Product change notification (PCN)

Title / short description	Digitalization of product documentation and discontinuation of EAC certification for selected products.
Affected article category	Measurement and control technology
Change category	Characteristics, Documentation, Marking
Change number	CDK250111-00
Reason for PCN/PDN Revision

Digitalization of product documentation and discontinuation of EAC certification for selected products.

Change in Product Marking

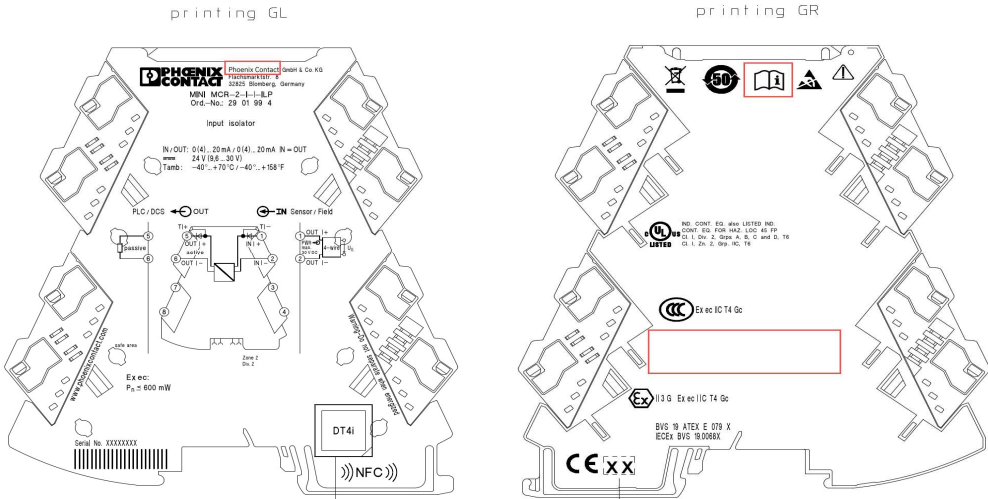
The corresponding EAC marking and related references in the product documentation will be deleted.

Example old:

Example new:
